FX5U CPUユニットの外観変更のお知らせ

2022年3月(2023年1月改訂B版)

■適用機種FX5U-32MR/ES, FX5U-32MT/ES, FX5U-32MT/ESS, FX5U-32MR/DS, FX5U-32MT/DS, FX5U-32MT/DSS,
FX5U-64MR/ES, FX5U-64MT/ES, FX5U-64MT/ESS, FX5U-64MR/DS, FX5U-64MT/DS, FX5U-64MT/DSS

3.1 内蔵Ethernet通信用コネクタの開口部寸法

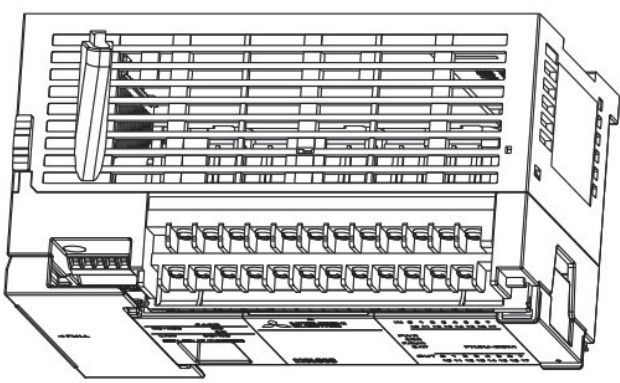
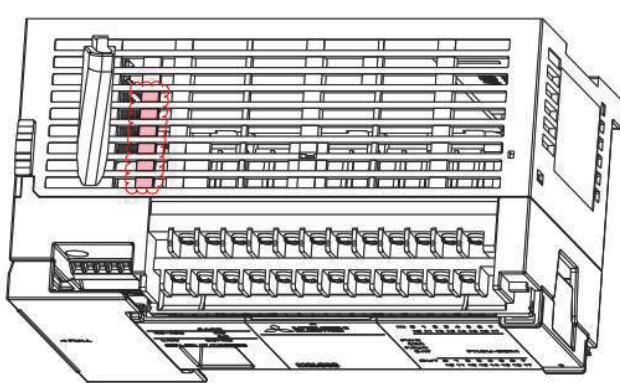
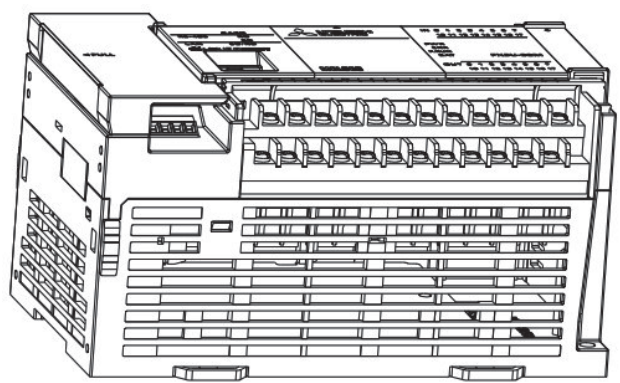
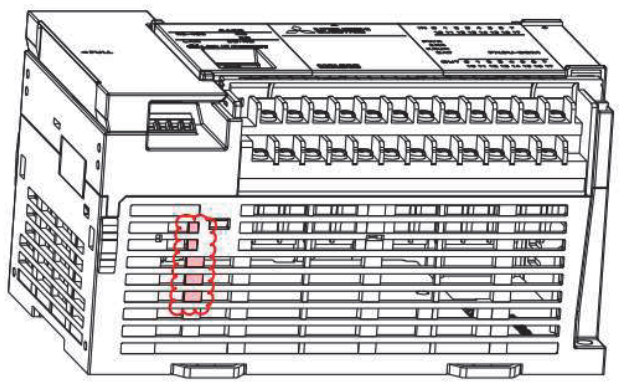
内蔵Ethernet通信用コネクタの開口部寸法を変更します。

(1)の寸法を0.5mm拡張しています。

(2)の寸法を1mm拡張しています。

3.2 繋ぎ形状追加

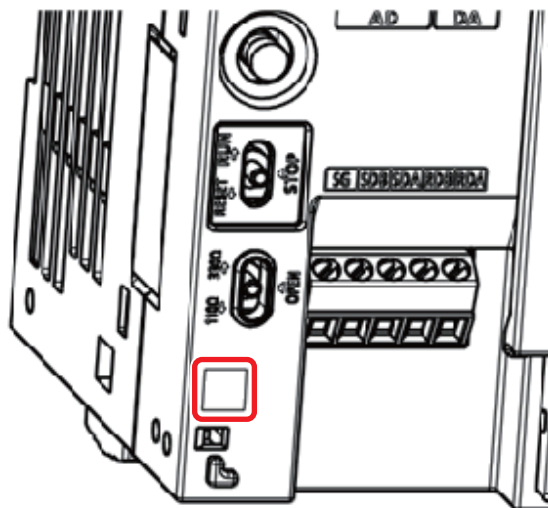
FX5U-32口のユニットケースのスリット部に、繋ぎ形状を上下面各1箇所を追加します。
